Mobilfunkversorgung Siegsdorf im Bereich der Autobahn A8:

Ersatz des Standortvorschlags V-C
durch den Standortvorschlag V-Unterwelln

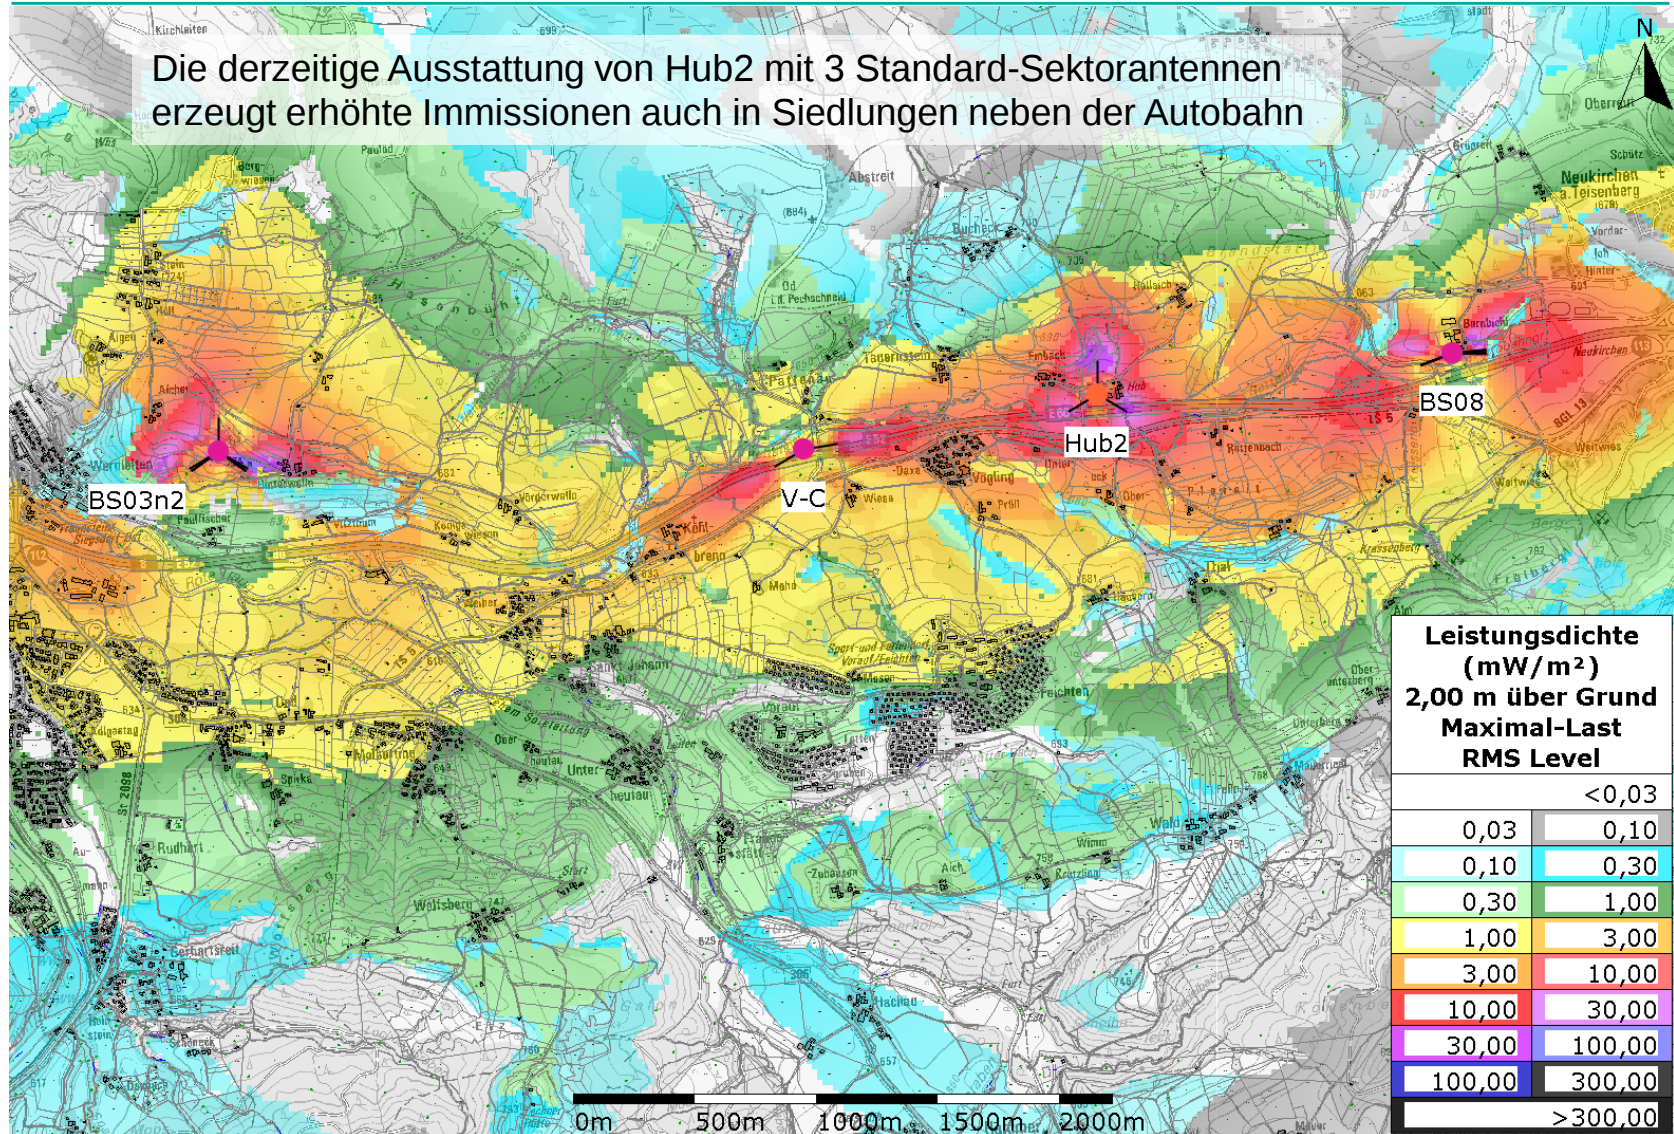
Die derzeitige Ausstattung von Hub2 mit 3 Standard-Sektorantennen erzeugt erhöhte Immissionen auch in Siedlungen neben der Autobahn

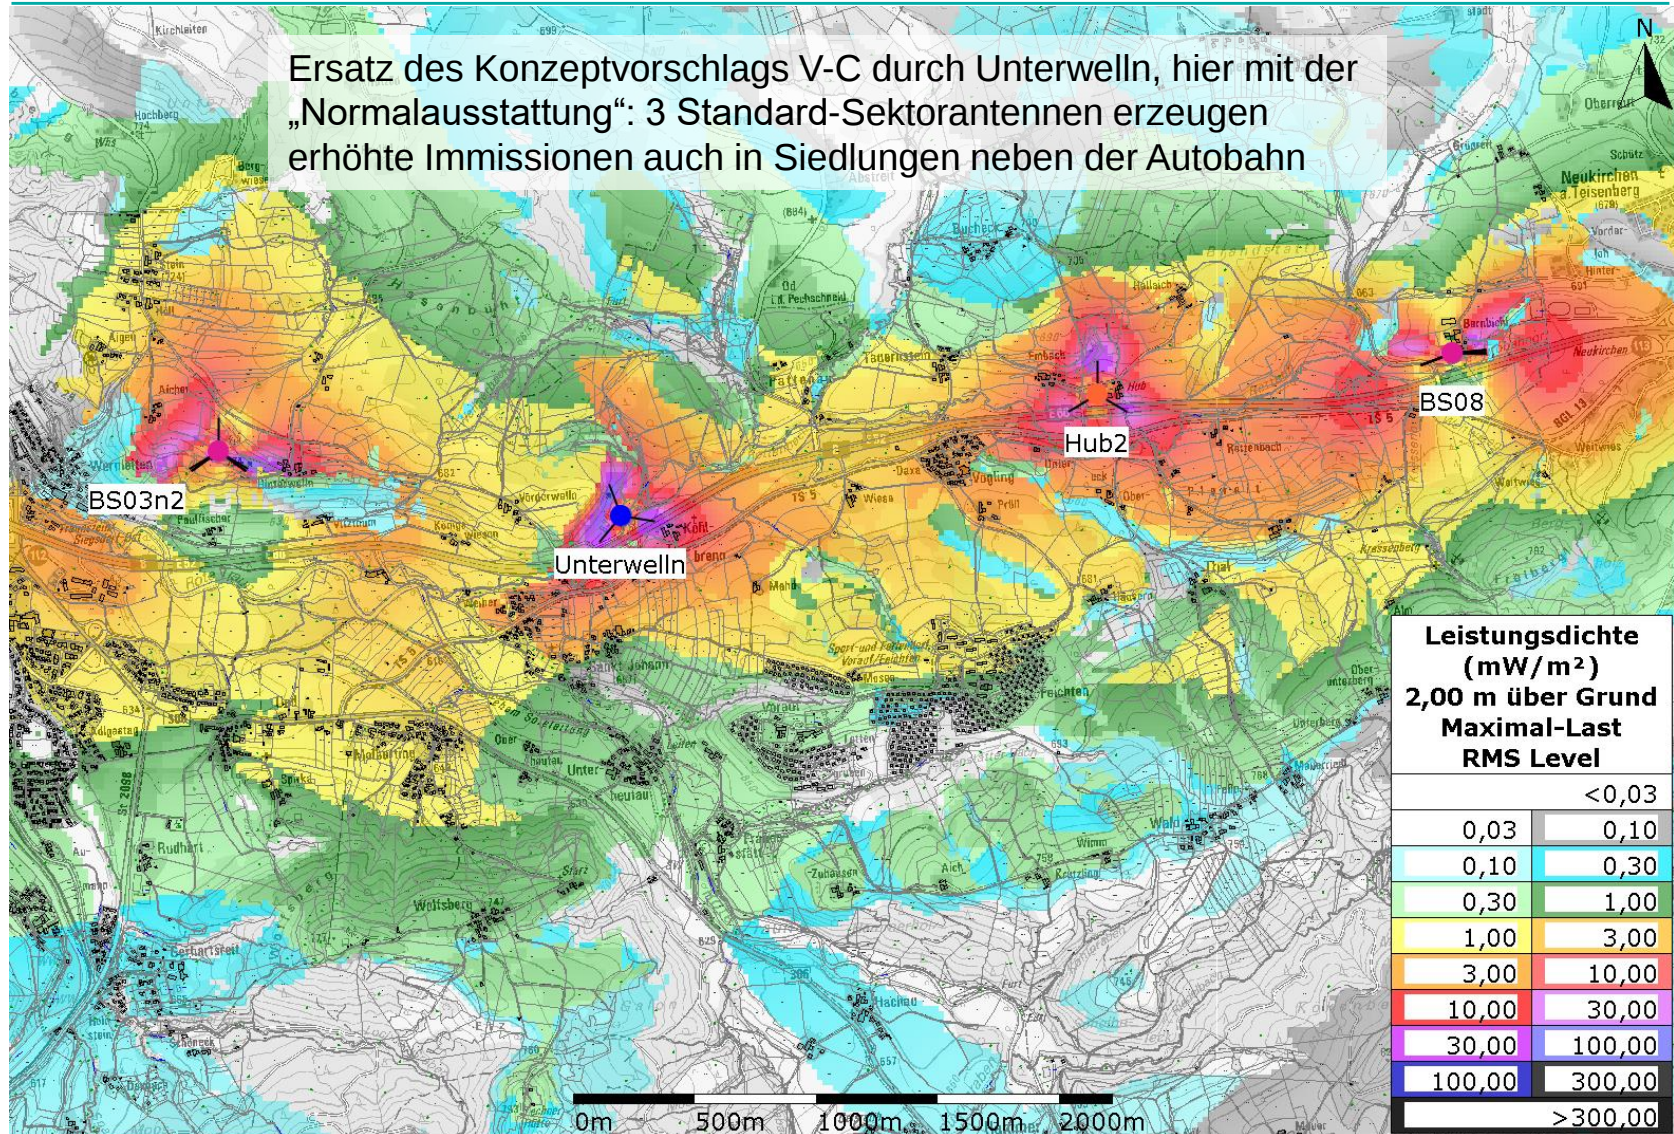
Ersatz des Konzeptvorschlags V-C durch Unterwelln, hier mit der „Normalausstattung“: 3 Standard-Sektorantennen erzeugen erhöhte Immissionen auch in Siedlungen neben der Autobahn

Bei Ausstattung mit 3 Sektoren mit Standard-Antennen entstehen hingegen erheblich höhere Immissionen in Kohlbrenn und Weiher. Eine solche Konfiguration wird daher nicht empfohlen.

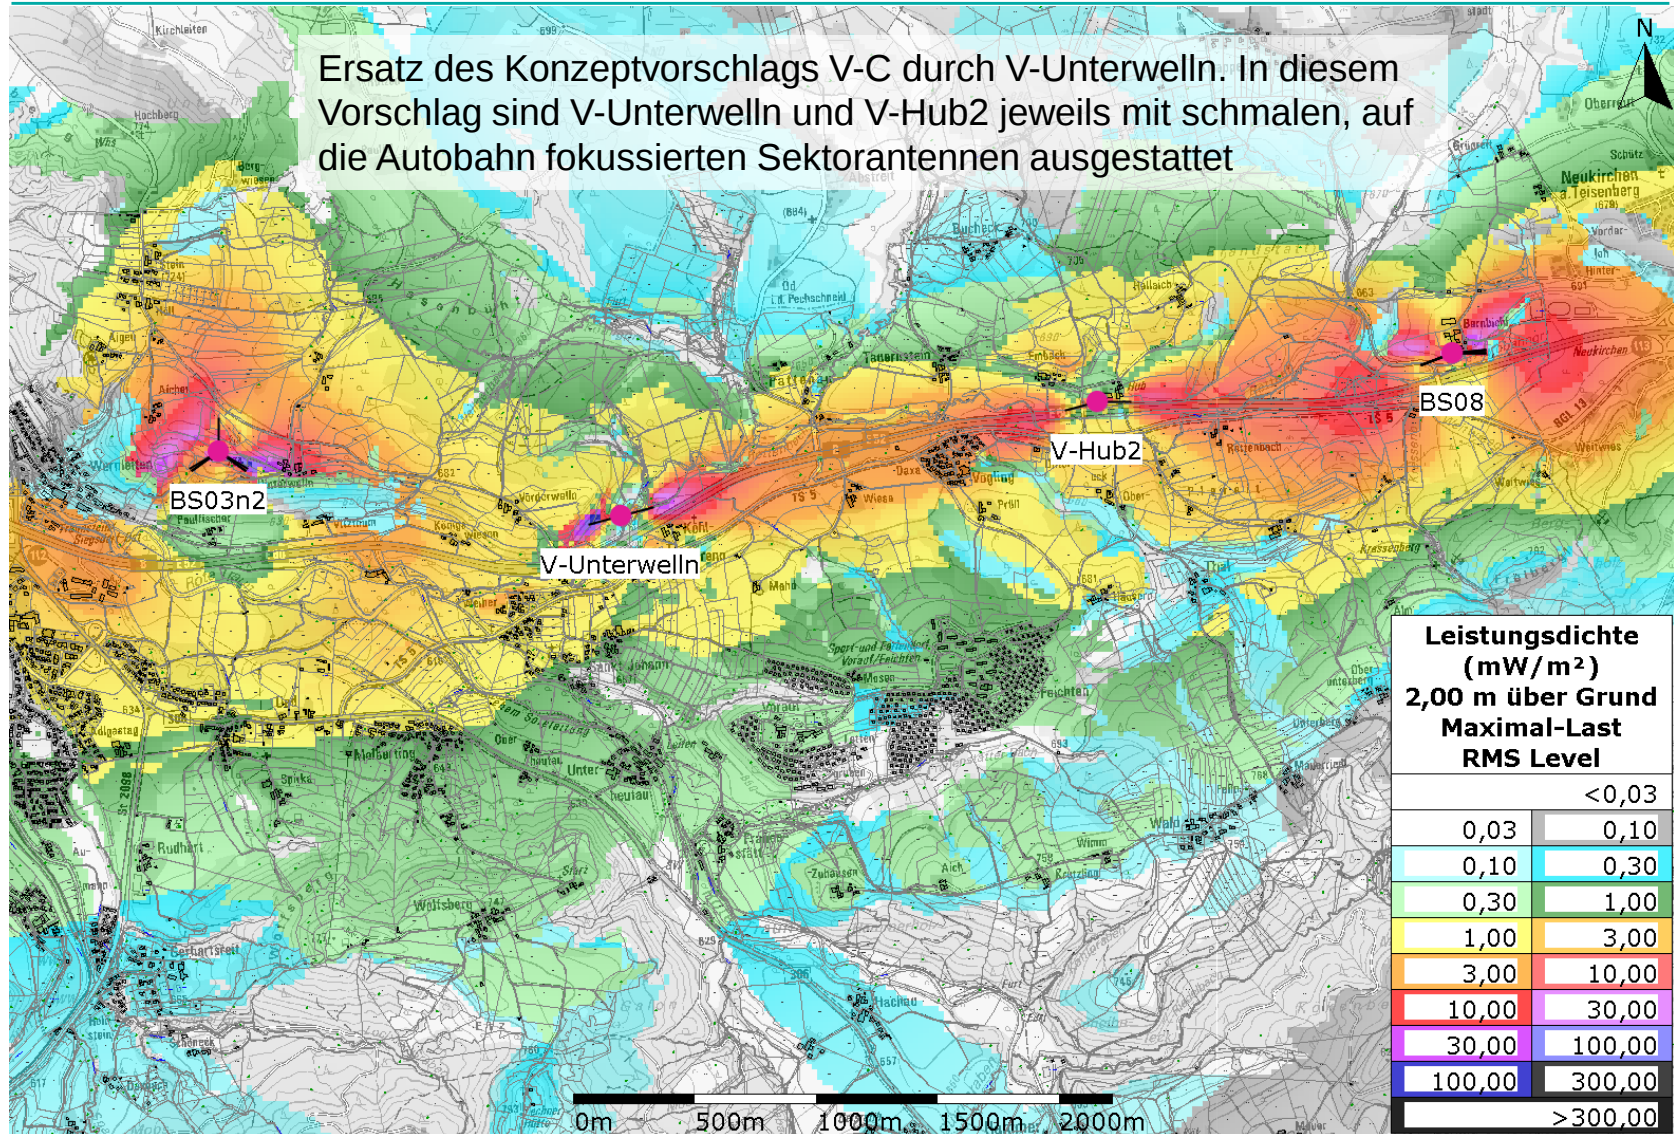
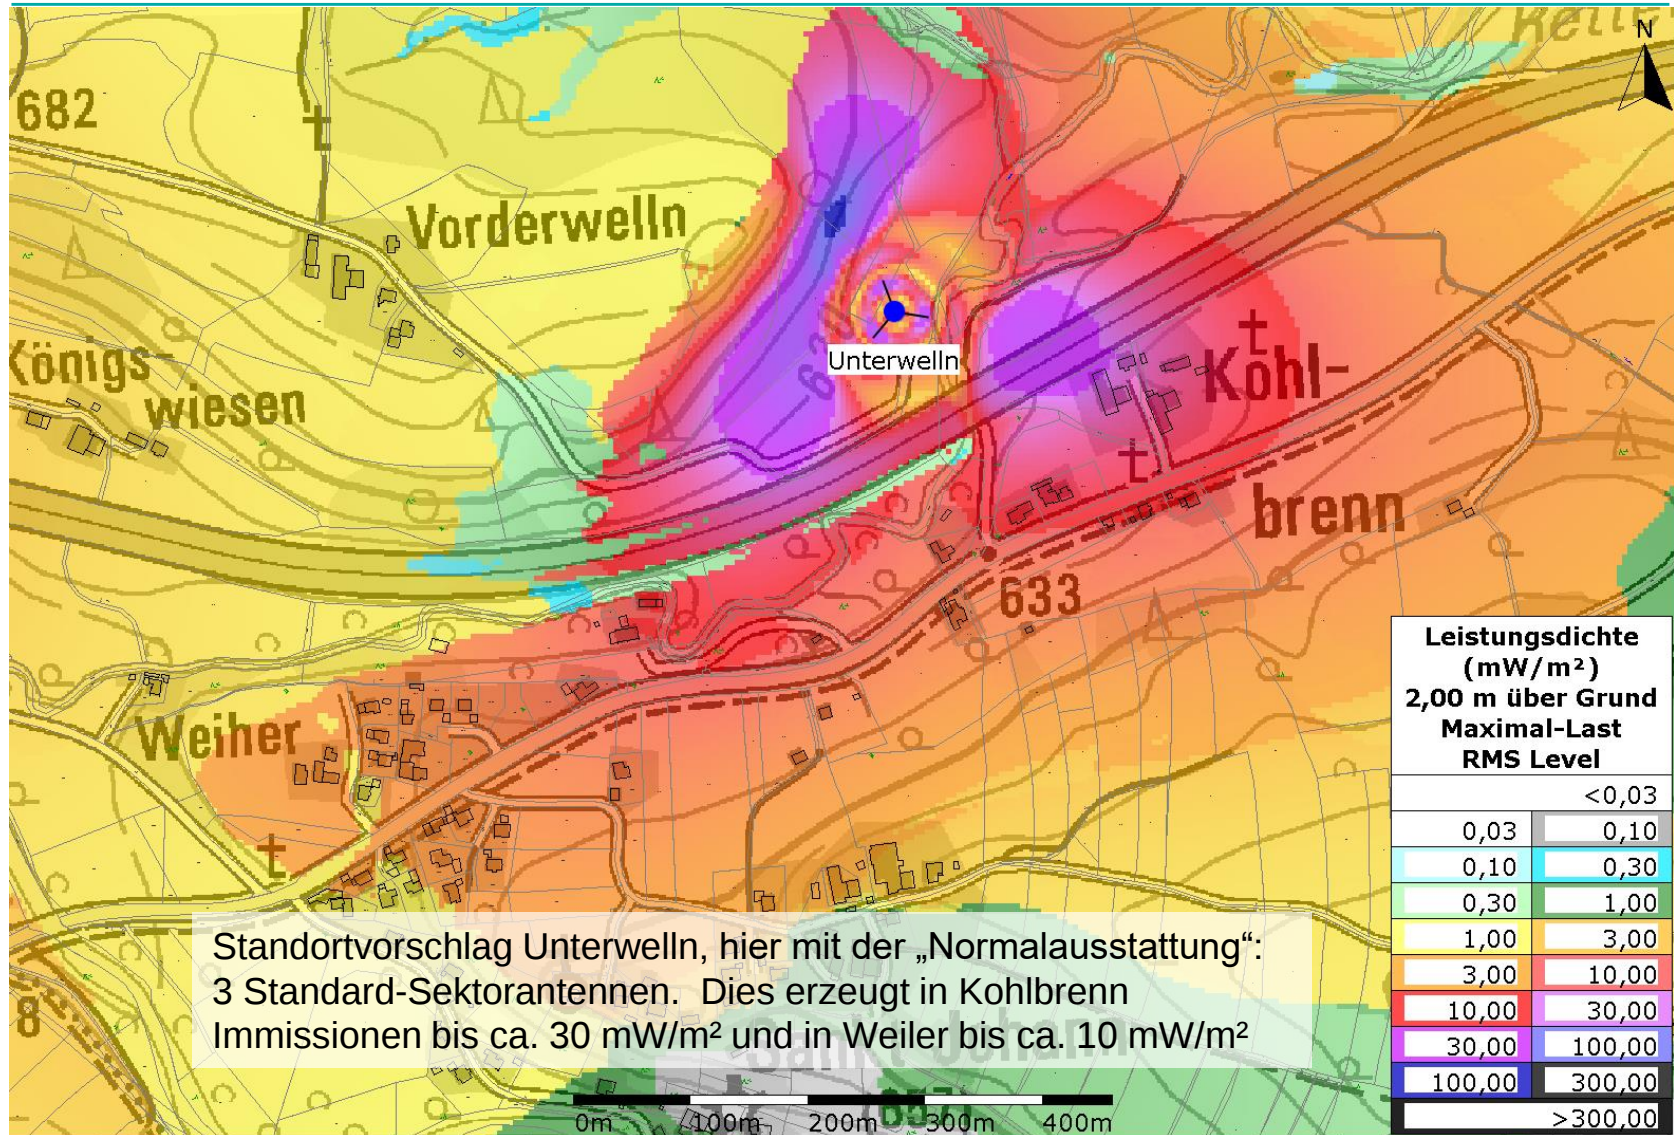
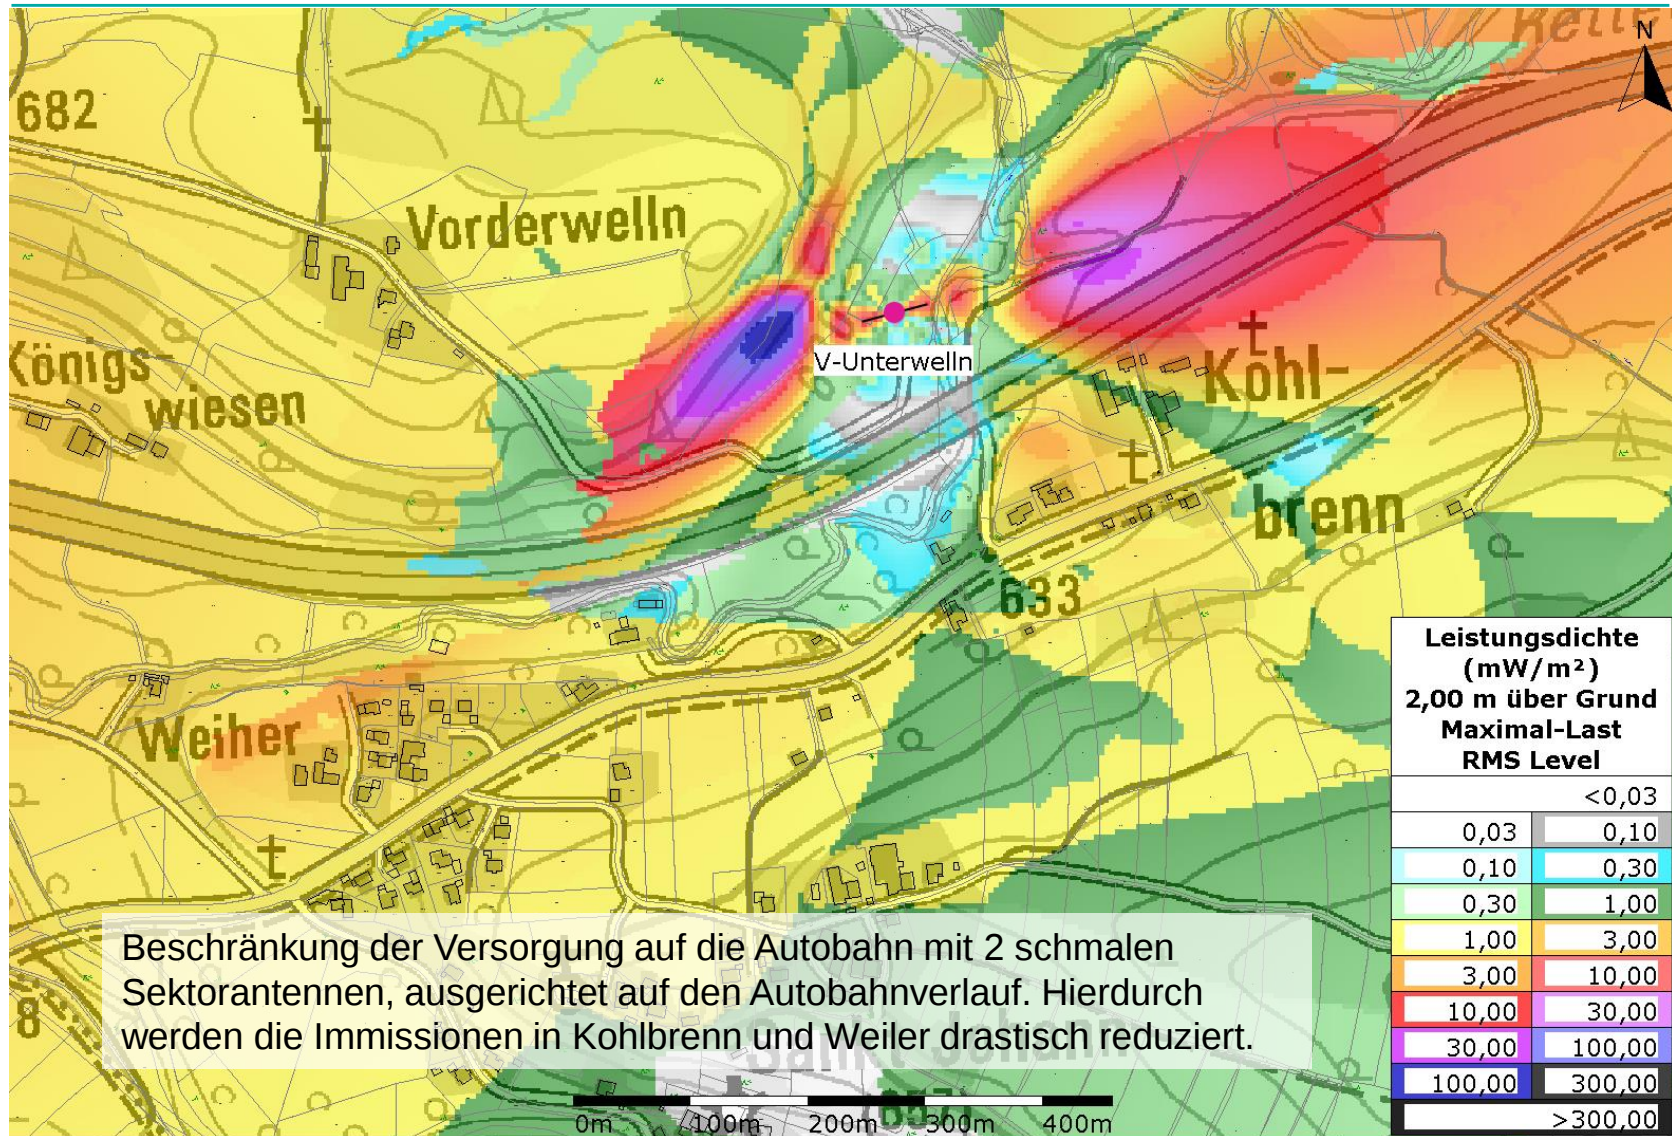
Ersatz des Konzeptvorschlags V-C durch V-Unterwelln. In diesem Vorschlag sind V-Unterwelln und V-Hub2 jeweils mit schmalen, auf die Autobahn fokussierten Sektorantennen ausgestattet

Der Standortvorschlag V-Unterwelln ist bezüglich der Immissionen unproblematisch, sofern dort schmale Sektorantennen eingesetzt werden, die auf den Autobahnverlauf ausgerichtet sind (s. voriges Blatt).
